Syndicat Mixte
des 3 Vallées

Service : assainissement non collectif
Objet : Rapport de visite – contrôle de fonctionnement
Date : 22 mars 2021
N° dossier : 9365 (à rappeler dans toute correspondance)

Informations générales

Dossier numéro : 9365

Echelle : 1/225

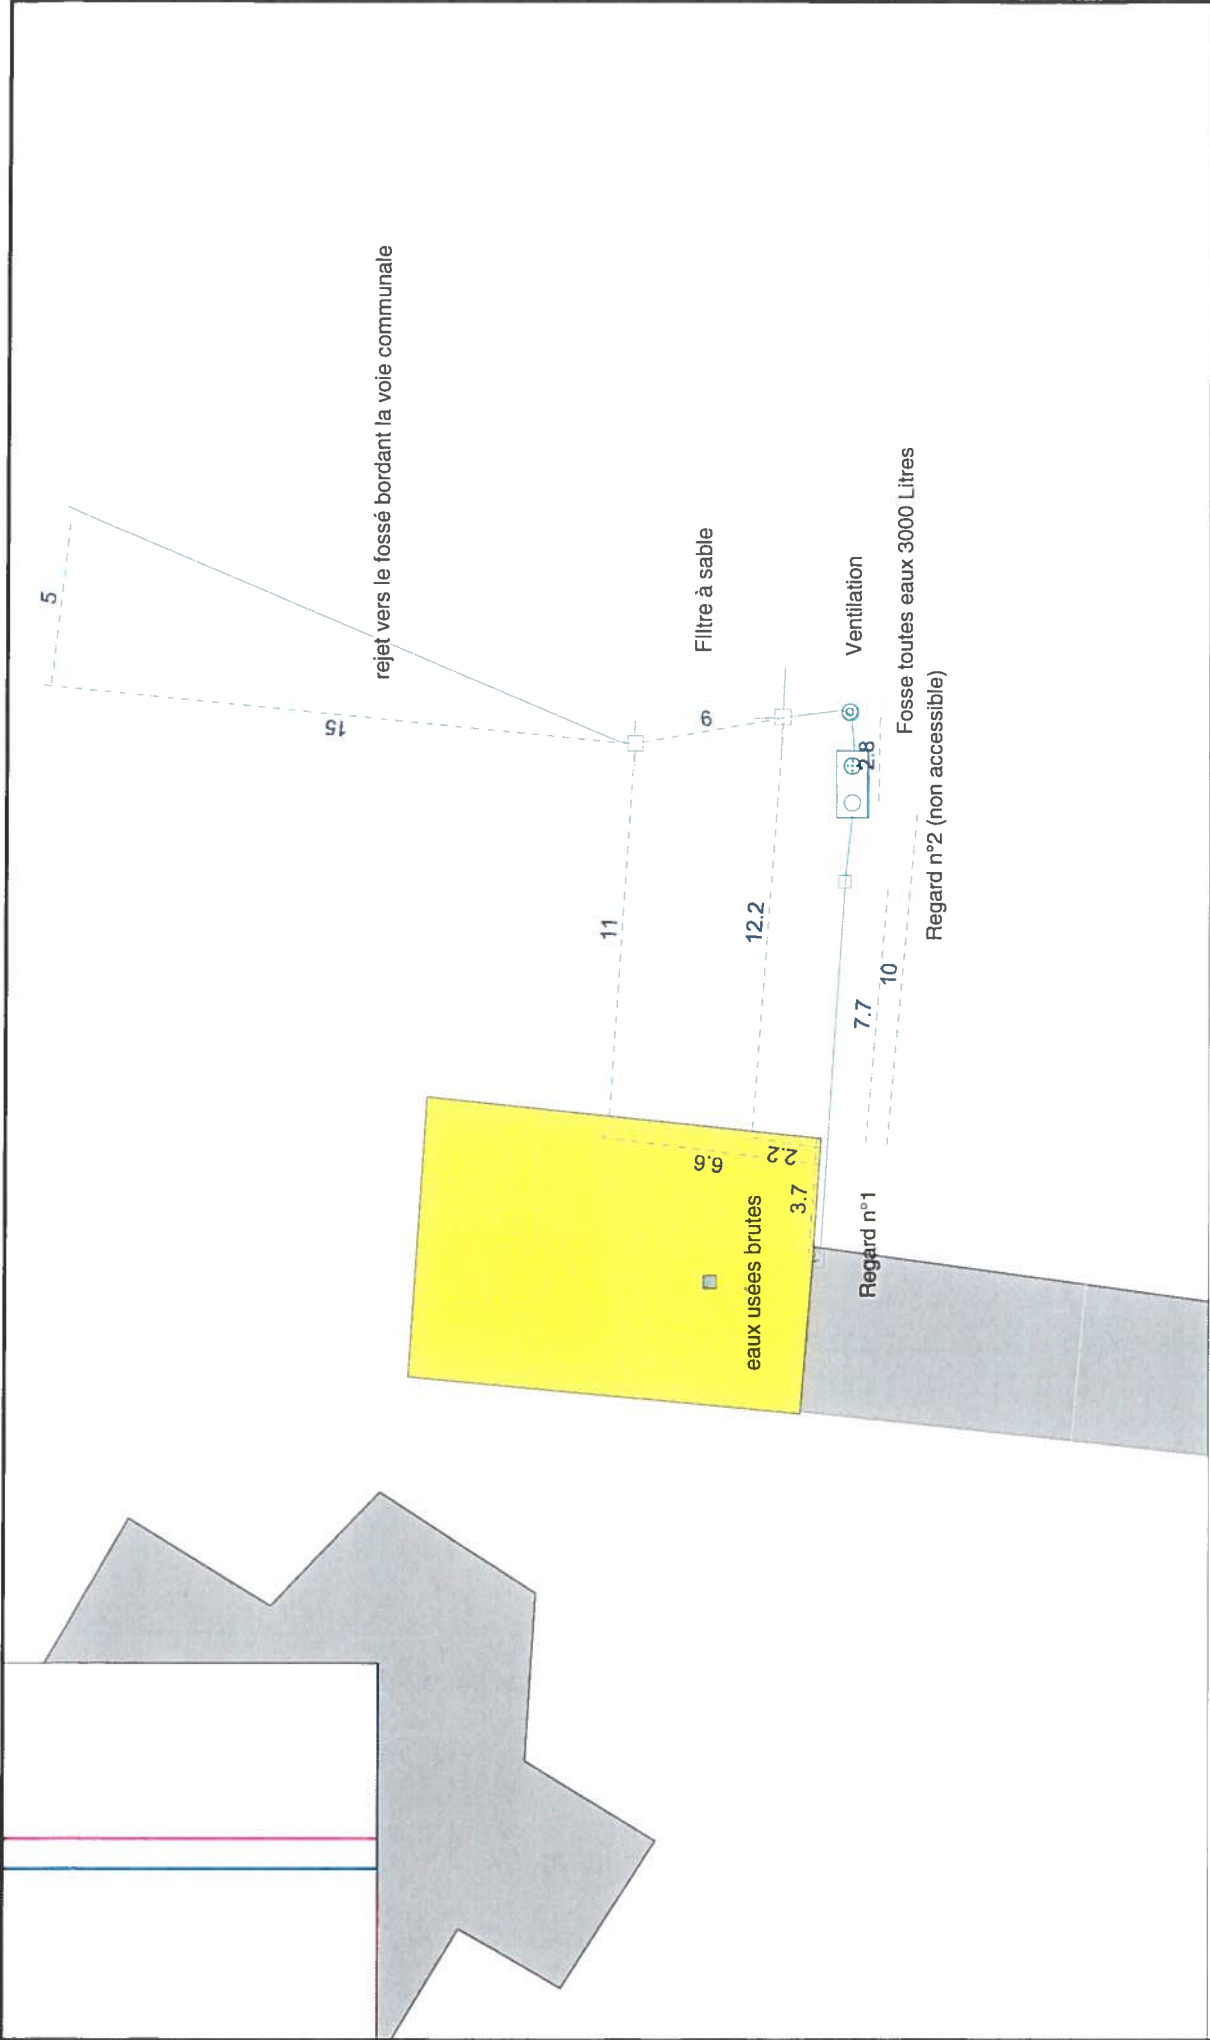
Commentaires : Installation non conforme car le filtre à sable vertical drainé n'a pas été réalisé dans les règles de l'art.

Filtre à sable vertical drainé non conforme aux normes techniques

Conclusion : Non conforme

Dégager le préfiltre de la fosse toutes eaux.

La mise en conformité consistera à la réfection totale de la filière après vidange et dépose de la fosse toutes eaux existante.
